B館 v6｜17店舗と上下階・連絡部の局所修正

設計・生成ルールと未検証事項を区別して記載

B館 1F｜局所修正前後の詳細平面図

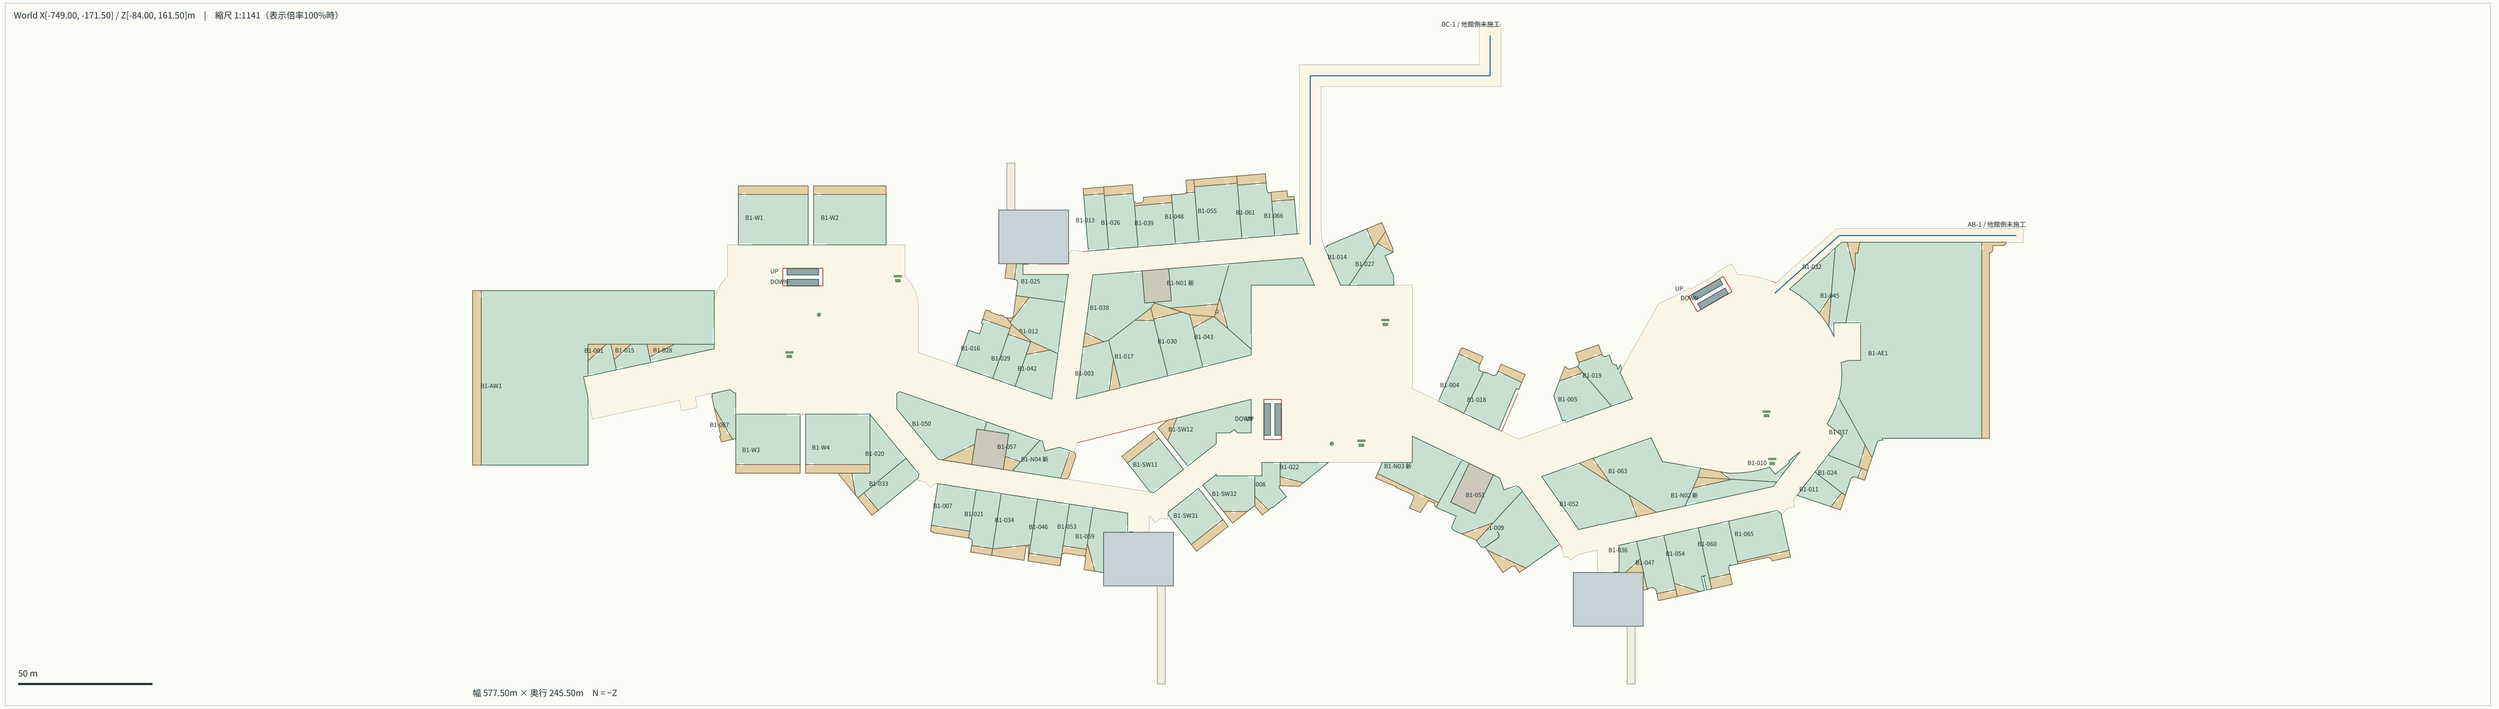
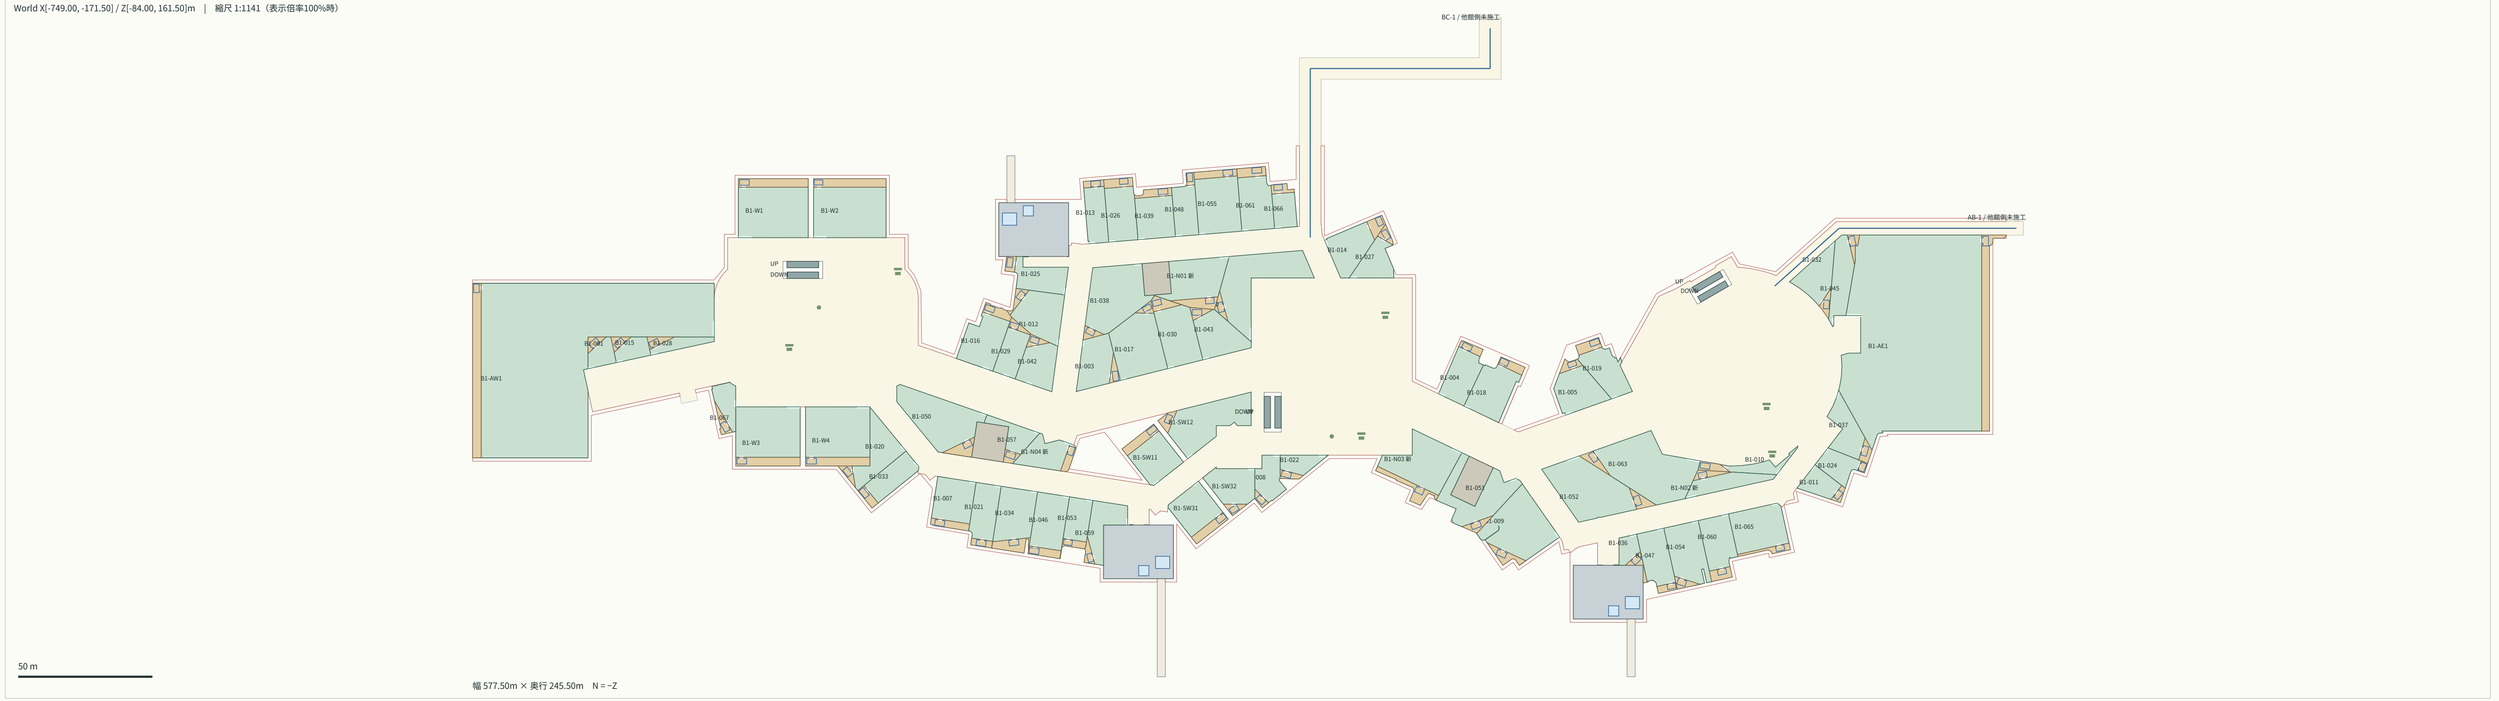
上：凍結v5／下：v6。店舗・入口・売場・裏方・共用・吹き抜けを区別。連絡先のプレビュー床はB館所有床と別計上。

広場・吹き抜け・既存エスカレーター位置を維持。細部は次の17地点の拡大図と全198区画CSVを参照。A/C館内部は未施工で、接続先の実公開床の一部のみを検証用に表示しています。

B館 3F｜局所修正前後の詳細平面図

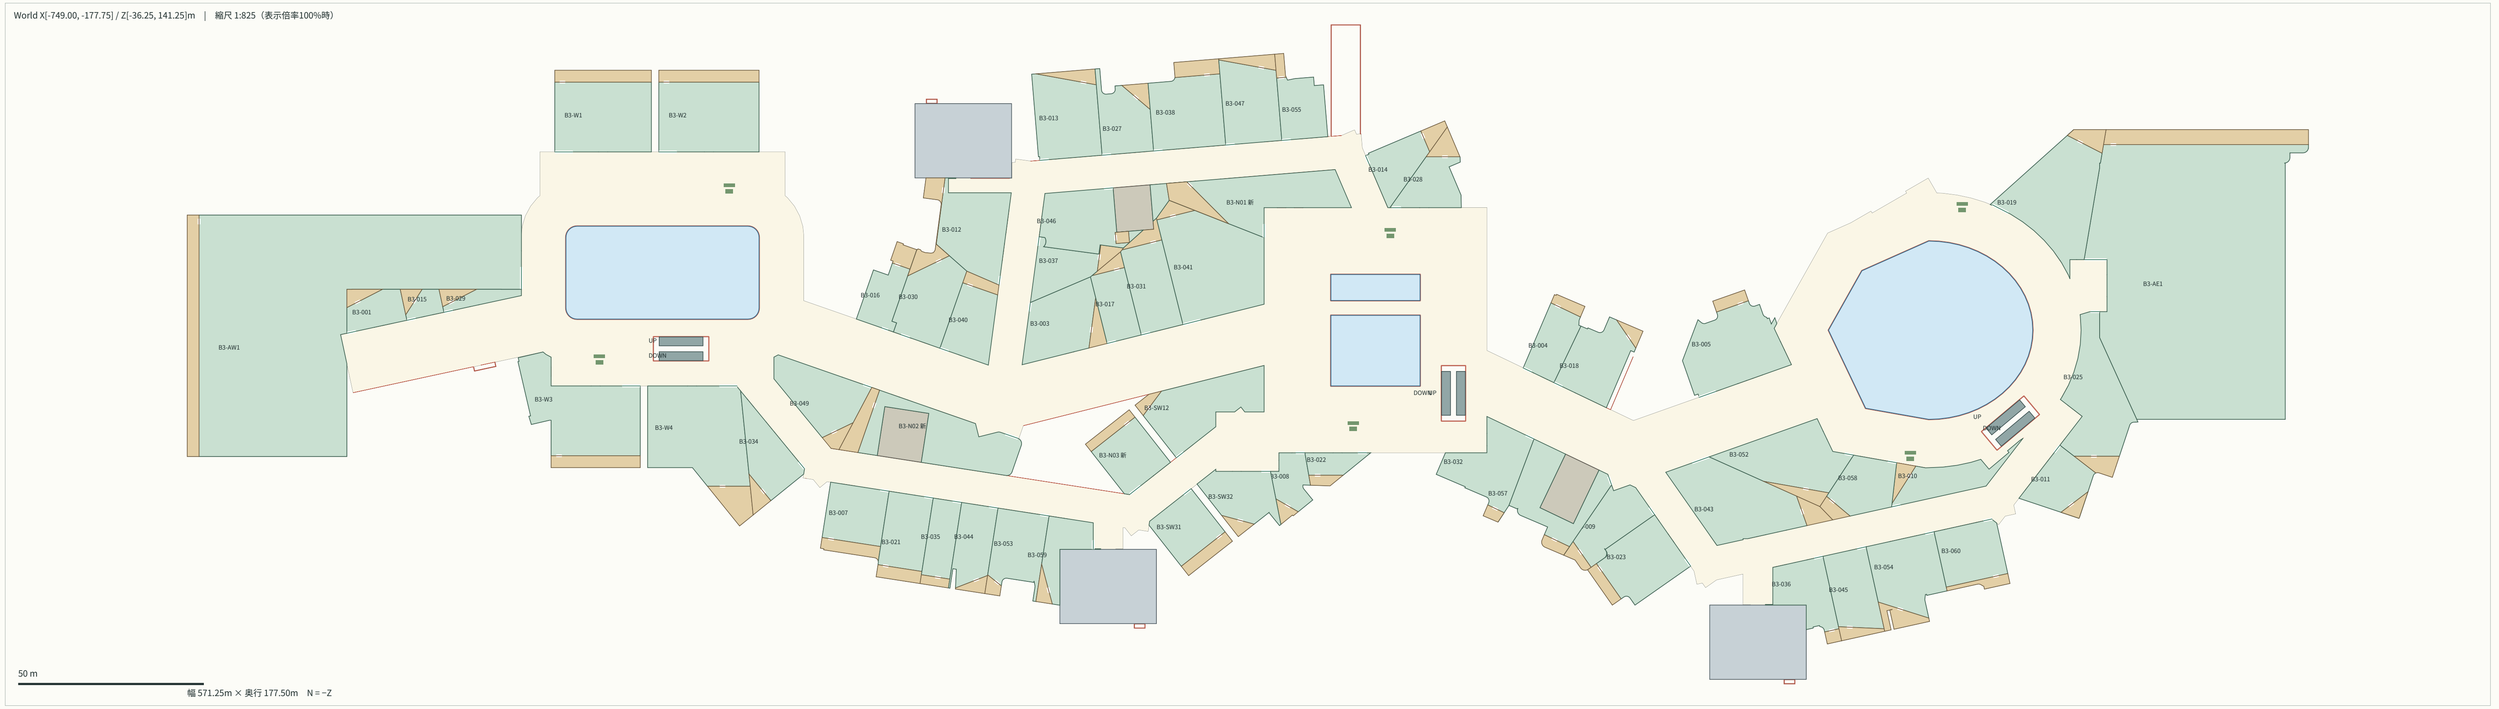
上：凍結v5／下：v6。店舗・入口・売場・裏方・共用・吹き抜けを区別。連絡先のプレビュー床はB館所有床と別計上。

広場・吹き抜け・既存エスカレーター位置を維持。細部は次の17地点の拡大図と全198区画CSVを参照。A/C館内部は未施工で、接続先の実公開床の一部のみを検証用に表示しています。

B1-045｜境界と店舗内部の局所詳細

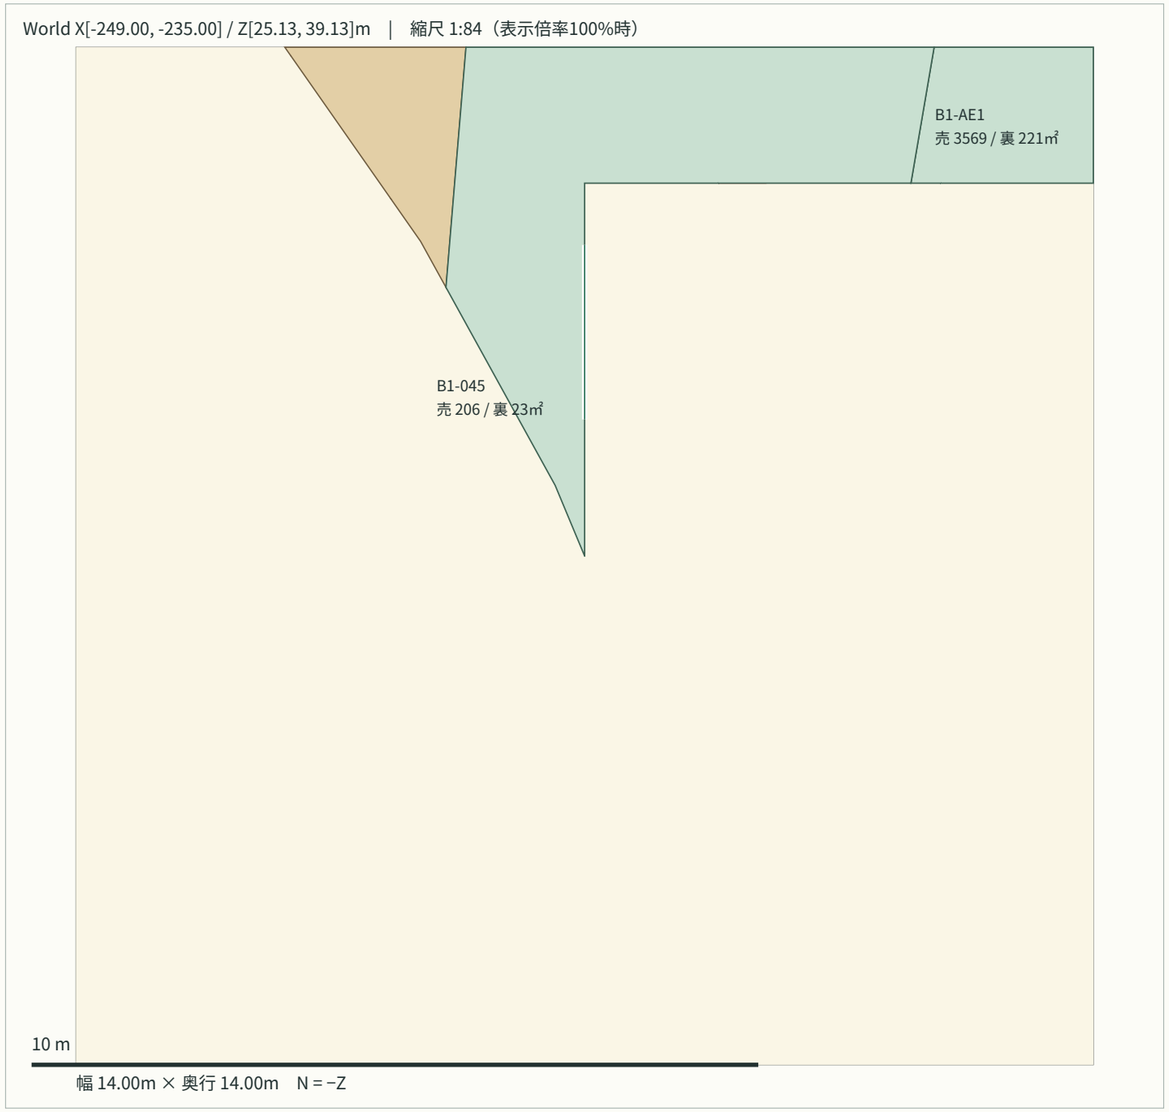
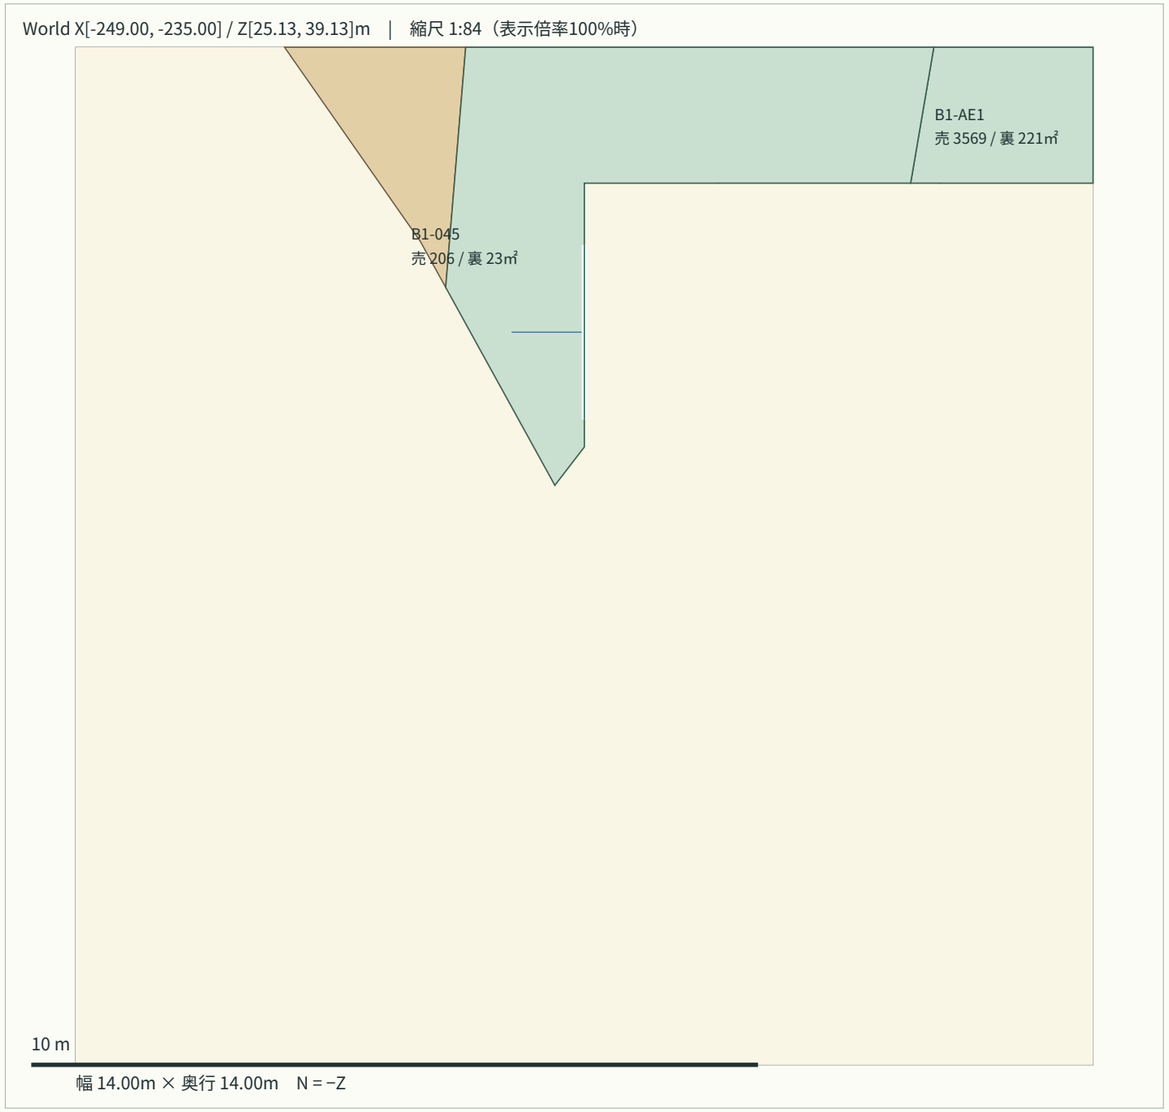
World X/Z = -242.0000, 32.1297m / 旧内角 22.6551° / 修正 architectural_chamfer / 面積 0.304557㎡
入口移動 0.000m、幅 2.40m。実効売場 196.679 → 196.557㎡。作業矩形と旧v4売場予算を保持。

B1-010｜境界と店舗内部の局所詳細

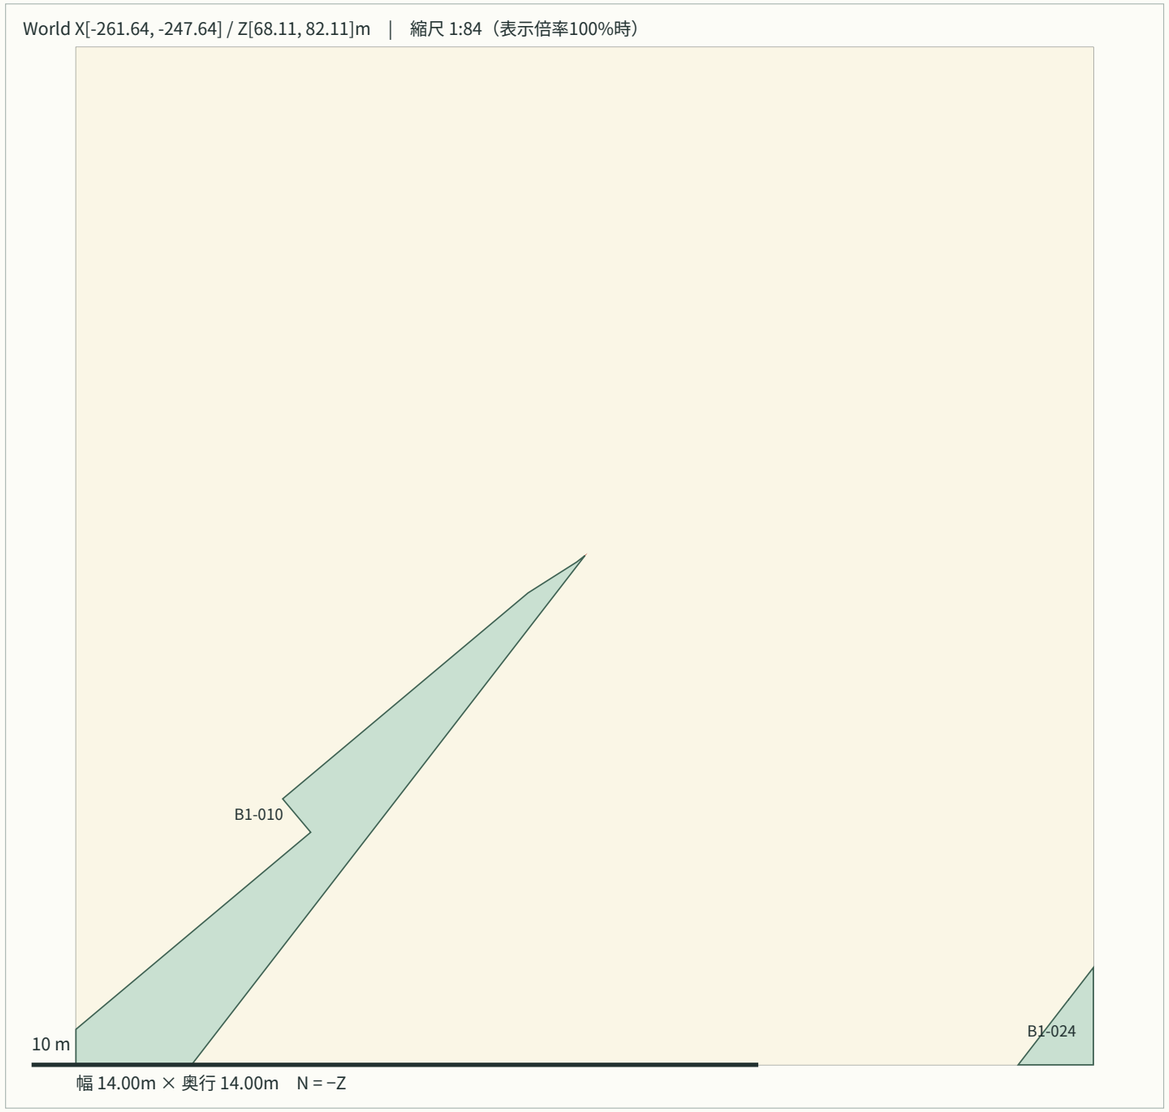
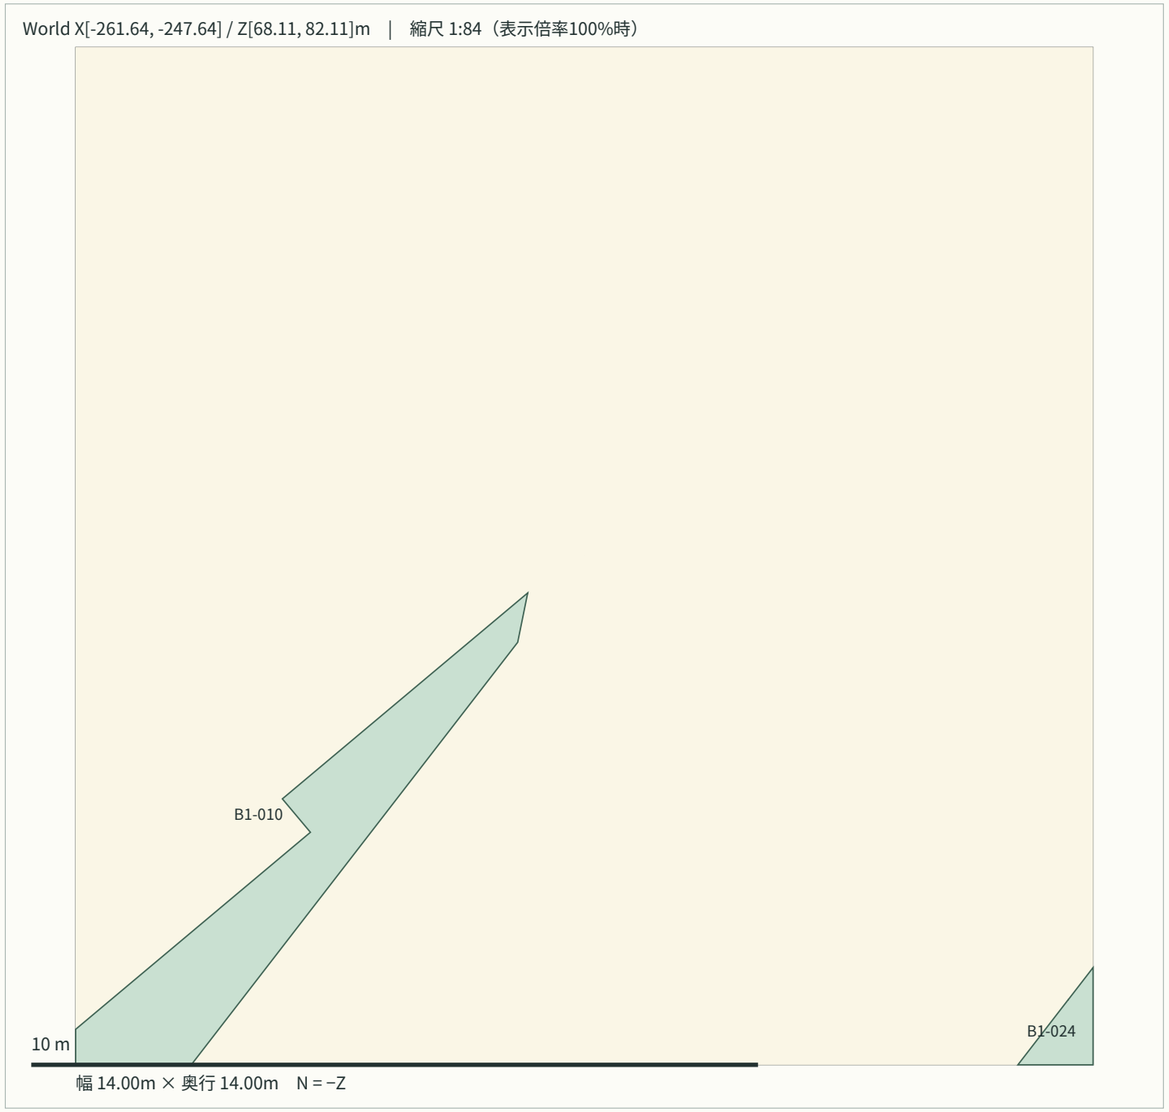
World X/Z = -254.6386, 75.1132m / 旧内角 19.2225° / 修正 architectural_chamfer / 面積 0.225511㎡
入口移動 0.000m、幅 2.40m。実効売場 70.728 → 70.666㎡。作業矩形と旧v4売場予算を保持。
